フィールド サービス ニュース

富士重工業株式会社

NO. FAN-041

エンジン部フュエルラインの検査とサポートクランプの追加について

改修要領図

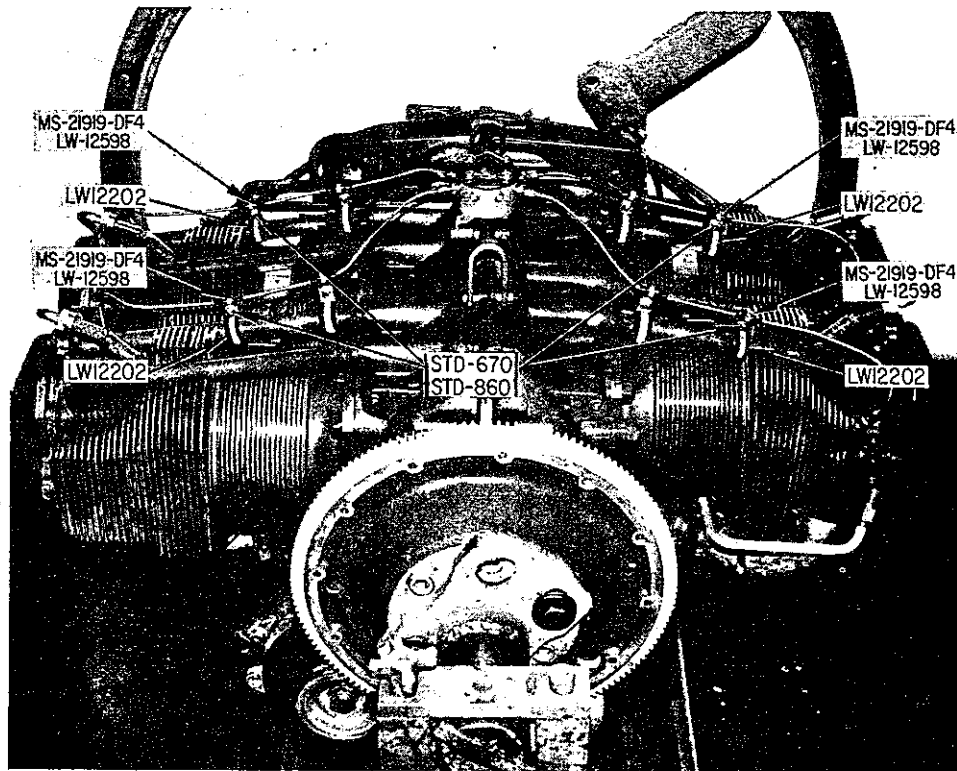
- (3) チューブをエンジンに取り付けているクランプの位置を調べ添付の写真と比較して点検する。クランプ又はチューブが写真の通りでない場合は次項(4)に移る前に修正する、チューブ及びクランプの組合せについては必要部品表参照のこと。
- (4) 改修キット部品を写真の通り追加取付ける。
- (5) #10-32のスクリー及びナットは20~30 in.-lbsのトルクで締めつける。

燃料チューブ取付けの際、チューブはエンジンと接触してはならない、エンジンの表面と最少1/8in.のクリアランスを保つこと。

- (6) この作業には下記の部品が必要である。
